Avis IRSN n° 2020-00027

Objet...	EDF - REP - Réacteurs de 900 MWe - Prise en compte du retour d'expérience d'exploitation - Indisponibilité de l'éclairage de sécurité en salles de commande.
Réf(s) ..	Saisine ASN - CODEP-DCN-2012-040076 du 11 mars 2013.
Nbre de page(s) ...	4

Schéma électrique de l'éclairage de sécurité en salle de commande.

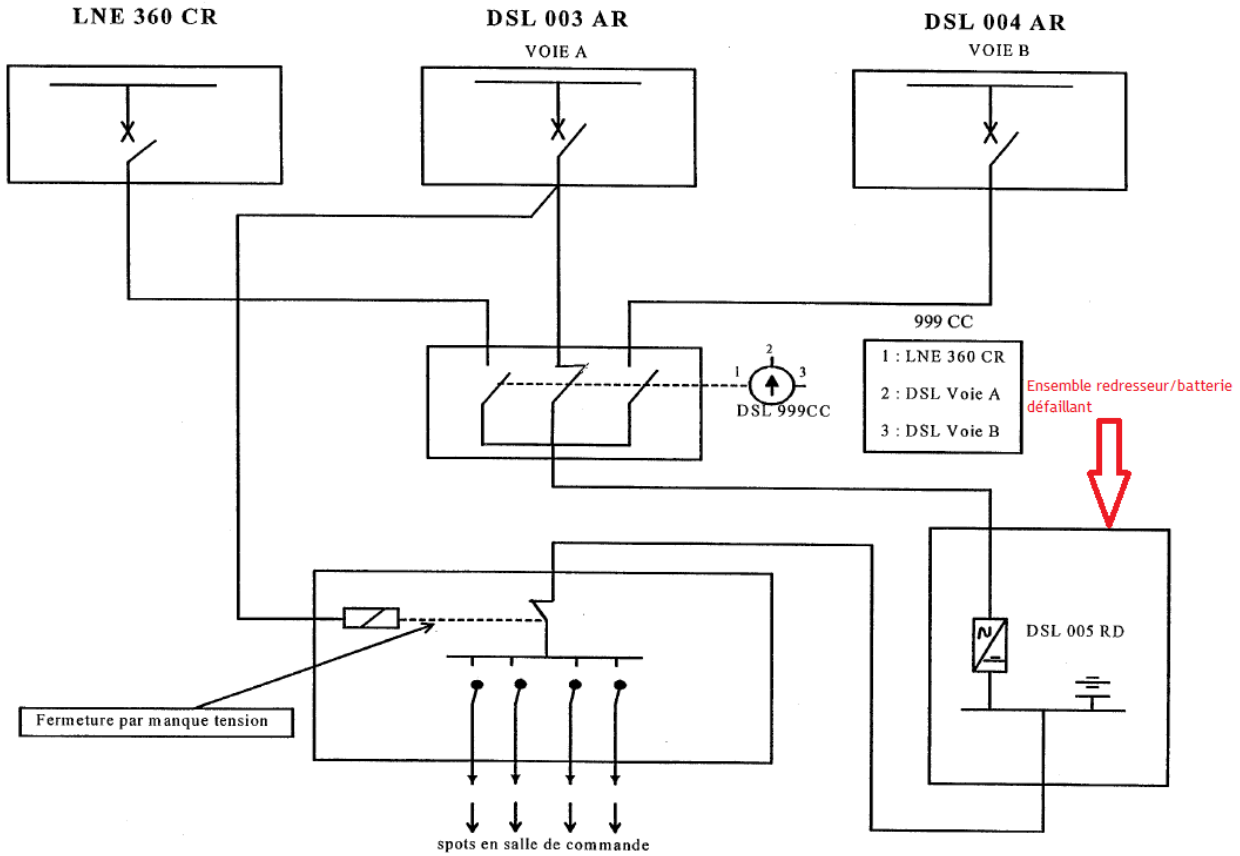
Lors de l'arrêt pour renouvellement du combustible du réacteur n° 2 de type visite pour simple rechargement, l'exploitant a procédé, au titre des essais périodiques du chapitre IX des règles générales d'exploitation (RGE), à la vérification du bon fonctionnement de l'éclairage de sécurité¹ de la salle de commande durant la phase où ce dispositif est secouru par le système LLS² via le coffret LNE³ 360 CR (cf. figure en annexe 2).

Pendant cette phase de l'essai périodique, l'éclairage de sécurité de la salle de commande est constaté inopérant. L'analyse de ce dysfonctionnement a mis en évidence une défaillance de son alimentation électrique constituée d'un redresseur et de sa batterie associée. Les pièces de rechange de ces matériels ne sont plus disponibles pour cause d'obsolescence. En conséquence, le délai de traitement de cette anomalie, fixé à 30 jours par la section n° 1 du chapitre IX des RGE, est dépassé depuis le 17 novembre 2019 pour le réacteur n° 2. Le réacteur n° 3 de Chinon B, actuellement en visite décennale, est également concerné par cette anomalie matérielle.

En situation de perte totale des alimentations électriques du réacteur n° 2 ou du réacteur n° 3, l'absence d'éclairage de sécurité en salle de commande complexifierait l'application des procédures de conduite accidentelle. Pour l'IRSN, l'indisponibilité de l'éclairage de sécurité en salle de commande altérerait l'aptitude des opérateurs de conduite à gérer une situation complexe et n'est pas conforme au principe de prévention des effets falaise⁴. En effet, le retour d'expérience de l'accident de Fukushima survenu en 2011 a mis en évidence les difficultés propres à la gestion d'un accident nucléaire dans des conditions extrêmes, notamment par l'absence d'éclairage en salle de commande. L'IRSN considère que la gestion appropriée d'une situation accidentelle repose sur la possibilité d'utiliser efficacement des matériels robustes dont fait partie l'éclairage de sécurité en salle de commande.

À cet égard, l'IRSN estime qu'EDF doit remplacer, dans les meilleurs délais, le redresseur et sa batterie associée permettant l'alimentation électrique de l'éclairage de sécurité en salle de commande. Ce point amène l'IRSN à formuler une recommandation en annexe 1.

L'IRSN recommande qu'EDF remplace dans les meilleurs délais les redresseurs et batteries des circuits d'alimentation électrique d'éclairage de sécurité des salles de commande, qui sont ou seraient détectés défectueux à l'issue des contrôles réalisés au titre du chapitre IX des règles générales d'exploitation.
